*Betreft*: Zienswijze verkeersbesluit 540

Met deze brief geven Fietsersbond en SGOA[1] hun zienswijze op het voorgenomen verkeersbesluit nr. 540 zoals gepubliceerd in de stadsdeelkrant van 8 juli 2008.
Fietsersbond en SGOA maken bezwaar tegen het voorgenomen besluit op grond van de volgende argumenten:

# BLVC-PLAN RIJKSMUSEUM
VB 540

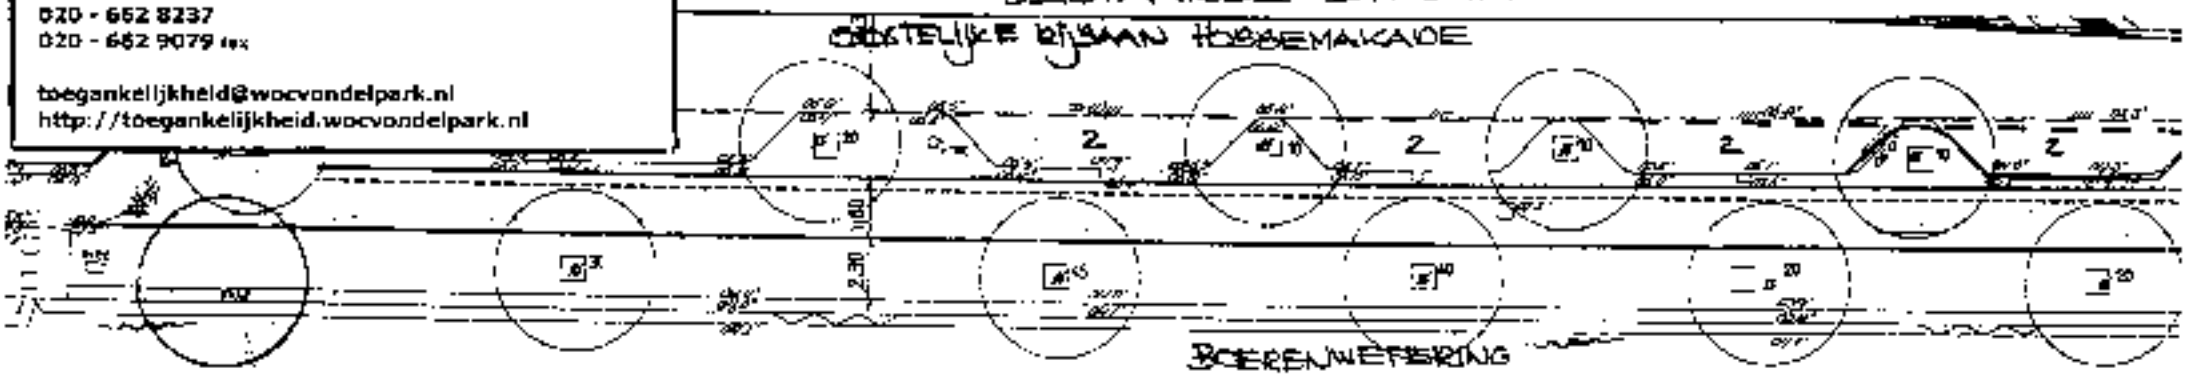
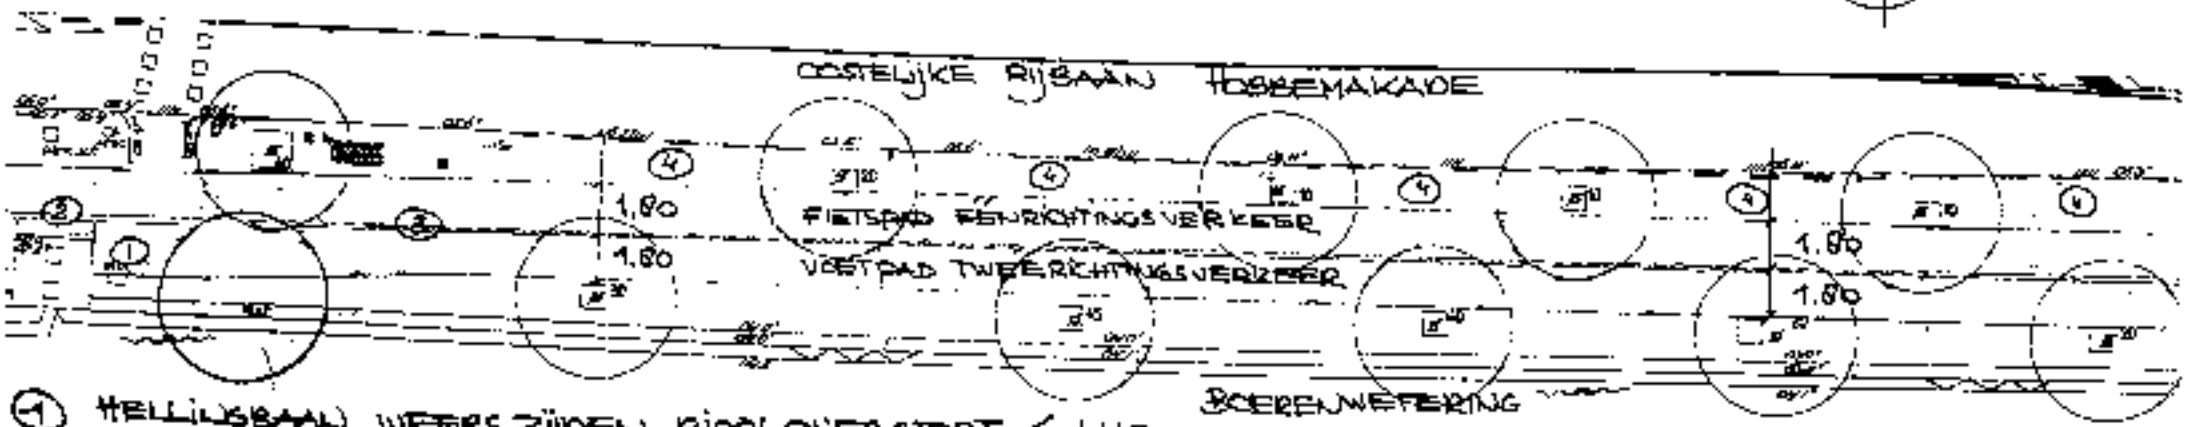
Rick Kooper voert aan dat de ruimtewinst voor het eventueel verplaatsen van het fietspad nihil is i.v.m. de aanwezigheid van vier bomen aan de straatzijde tussen de parkeerhavens.
Schouwing ter plaatse leert ons dat tenminste nog 1.00m beschikbaar is om het fietspad richting rijbaan te verplaatsen. Dat leidt tot de conclusie dat het mogelijk is tussen de dubbele bomenrij (zonder de boomspiegels aan te tasten) een éénrichtigsfietspad met een breedte van 1.80 m én een ononderbroken tweerichtingsvoetpad van tenminste 1.80 m te realiseren. Zie ook de bijgevoegde tekening.

Rick Kooper stelt ook dat als de huidige parkeerplaatsen blijven bestaan, het fietspad daar op < 50 cm vanaf komt te liggen en er op het voetpad ter plaatse van de bomen in de voetgangersstrook een passage van 1,20 m komt.
De situatie die op die manier ontstaat biedt voetgangers onvoldoende ruimte en is voor de fietsers buitengewoon onveilig. Het eerste hoeft geen betoog en v.w.b. het tweede: de parkeervakken zijn in werkelijkheid slechts 1,95m breed en niet 2,10m, zoals op de tekening*; in combinatie met de te krappe schamp van 50cm, is het vragen om botsingen tussen fietsers en openslaande autoportieren. Binnen de ambtelijke verkeerscie. is daar voldoende jurisprudentie voor aanwezig denken wij zo!

Het opheffen van de parkeervakken op dit deel van de Hobbemakade biedt (met het behoud van de vier bomen aldaar) de mogelijkheid om een goede voorziening te maken voor voetgangers en fietsers die daar jaren zullen moeten verkeren.
Dit afwegende tegen het opheffen van parkeervakken die niet direct zijn gekoppeld aan niet- direct belanghebbende autobezitters kan in het perspectief van het gemeentebreed gedragen beleid mbt de een gezonde stad geen argument van betekenis zijn om de doelstellingen tav de kwetsbare verkeersdeelnemers letterlijk de voet dwars te zetten of een spaak cq deur in de wielen te steken.

1. HELLINGSBAAN WEERSZIJDEN RIOOLOVERSTORT ≤ 1:10
2. NIVEAU RIOOLOVERSTORT VERBREDEN EN VOORZIEN VAN AFVALBEVEILIGING.
3. BANDJE TUSSEN VOET- EN FIETSPAD VOLGOENDE (HOOGTEVERSCHIL 5 CM.)
4. OPHEFFEN PARKEERVAKKEN + VERPL. STRAATKOLKEN. A NIVEAU MAKEN MET FIETSPAD
